Valutazioni del PdL del cantiere di bonifica amianto compatto Liceo Casorati Novara

A cura di Rete Salute e Sicurezza Lavoro

Osservazioni sul PdL fornito da ASL NO

IMG-20240720-WA0003.jpg

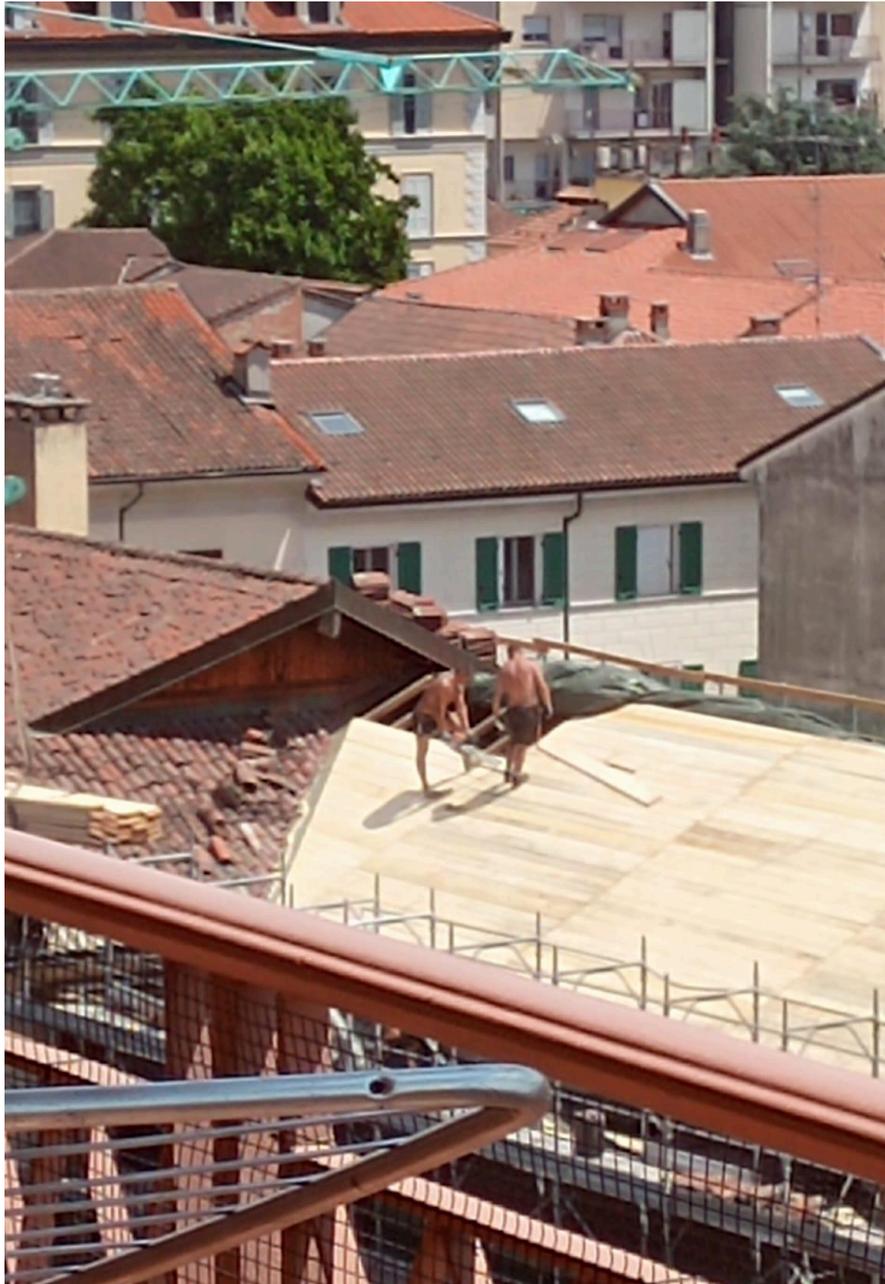
La foto evidenzia l'incompletezza delle opere provvisorie a protezione dei lavoratori in quota. I parapetti ancorati in gronda sono parziali rispetto alla falda e lasciano varchi. A Ovest è possibile la caduta dall'alto con rischio grave essendo elevata la quota oltre i 2 metri.

IMG-20240618-WA0009.jpg

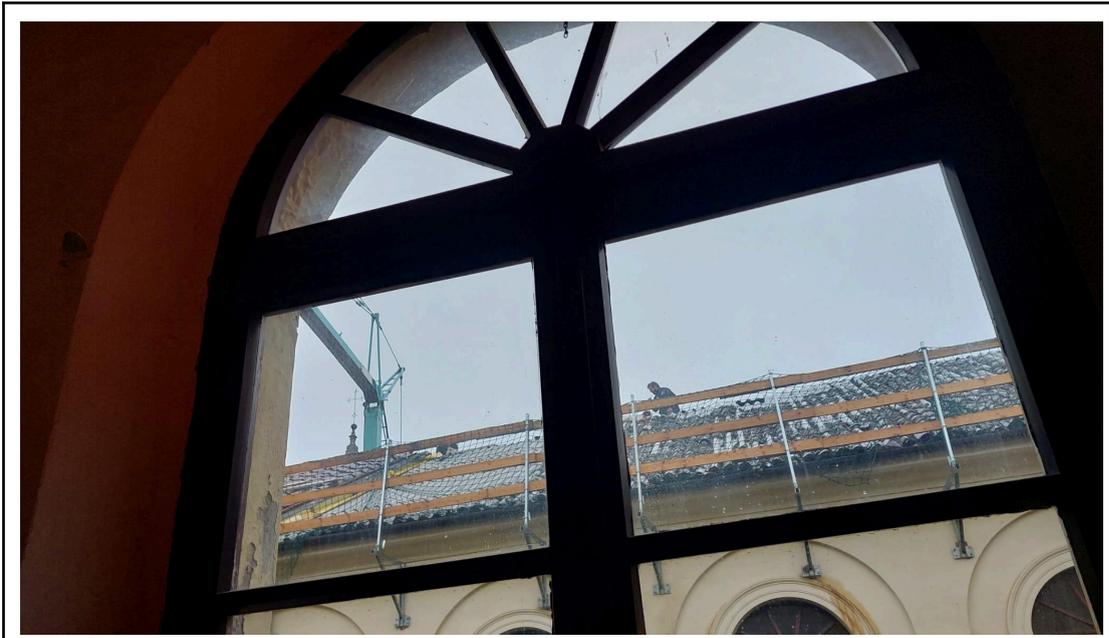
La documentazione di cantiere messa a disposizione dal progettista indica gli obblighi di separazione delle zone pulito/sporco. Nella foto si evidenzia una promiscuità tra coppi puliti e sporchi posizionati sia sulla passerella dell'impalcatura che su una parte di tetto non ancora bonificato. Questa e la successiva fotografia mostrano degli operatori in posizione di rischio di caduta dall'alto trovandosi a un livello superiore a 2 metri rispetto al piano stabile.
